**AVIS RELATIF À LA PROTECTION
CONTRE LES EVENTUELS EFFETS NOCIFS ET NUISANCES
PROVOQUÉS PAR LES RAYONNEMENTS NON IONISANTS
GÉNÉRÉS PAR DES ANTENNES ÉMETTRICES STATIONNAIRES**

Commune : LA LOUVIERE - Exploitant : ORANGE

Référence exploitant : 144C1_3 / 30729C1_1 / 40729C1_1 / 50729C1_1

Rapport n° 1935 / 2025

Figure 1 : Vue en plan des lieux de séjour et des points de contrôle

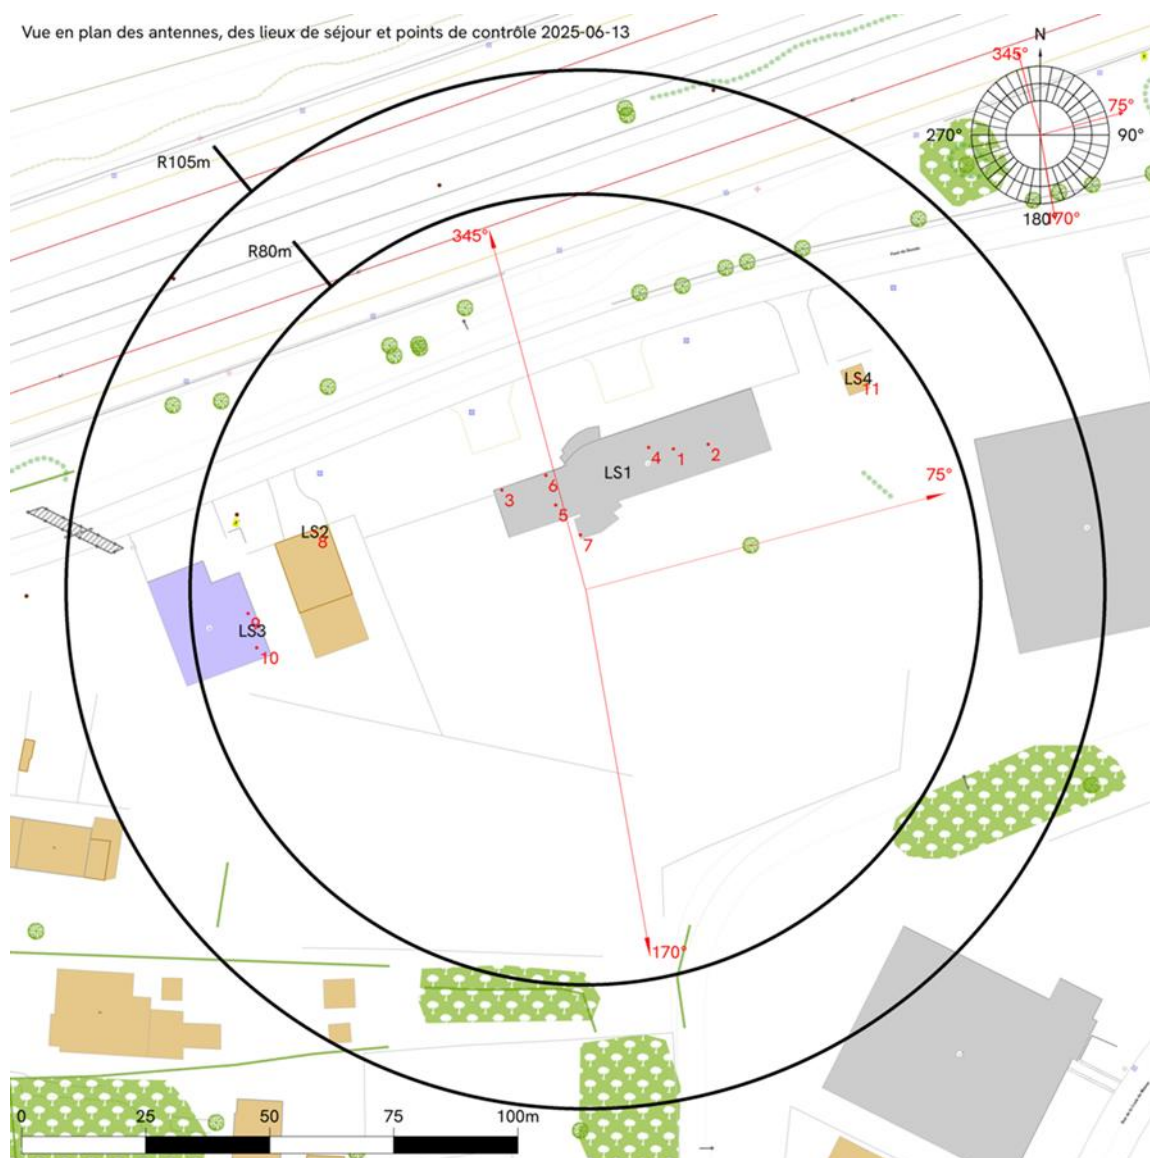
Les fréquences d'émission, la puissance rayonnée par chacune des antennes et leur gain permettent de déterminer le rayon de la zone à analyser. Tout dépassement de la limite par installation est exclu en dehors de cette zone. Le tableau 2 reprend les 35 LS² pour lesquels l'indice d'exposition est le plus élevé. Les différentes colonnes indiquent :

- le numéro du point de contrôle repris sur un des plans de la figure 1;
- le numéro du LS dans lequel se trouve le point de contrôle de la 1^{ère} colonne ;
- l'atténuation d'obstacle prise en compte pour le calcul de l'indice d'exposition dans le LS ;
- le résultat du calcul de l'indice d'exposition.

N° point de contrôle	LS	Atténuation (dB)	Indice d'exposition relatif à la limite par installation IE_i
11	LS4	3,0	0,033
6	LS1	3,0	0,027
4	LS1	3,0	0,025
1	LS1	3,0	0,024
3	LS1	3,0	0,023
2	LS1	3,0	0,021
5	LS1	3,0	0,018
7	LS1	3,0	0,012
8	LS2	3,0	0,003
9	LS3	3,0	0,003
10	LS3	3,0	0,003

En ce qui concerne les antennes de l'installation mentionnées dans le tableau 1, la distance maximale à laquelle la limite pourrait être atteinte, à l'extérieur, est égale à 89,0 m. S'il n'y a pas de LS à une distance inférieure, les antennes respectent forcément la limite d'immission.

Dans le cas des LS situés à l'intérieur des bâtiments, une atténuation d'obstacle est prise en compte et il en résulte que la distance maximale à laquelle la limite pourrait être atteinte se réduit à 63,5 m.

Les résultats de l'évaluation décrite au paragraphe 4 indiquent que les antennes émettrices stationnaires de l'installation faisant l'objet du présent avis ne produisent pas, dans un lieu de séjour, un rayonnement électromagnétique maximum supérieur aux limites fixées à l'article 4 du décret.

En conclusion, les antennes émettrices stationnaires faisant partie de l'installation référencée dans le paragraphe 2 et dont les caractéristiques techniques sont résumées dans le tableau 1 **respectent les limites d'immission** fixées à l'article 4 du décret du 8 décembre 2022 (M.B. du 16.12.2022) modifiant le décret du 3 avril 2009 relatif à la protection contre les éventuels effets nocifs et nuisances provoqués par les rayonnements non ionisants générés par des antennes émettrices stationnaires.
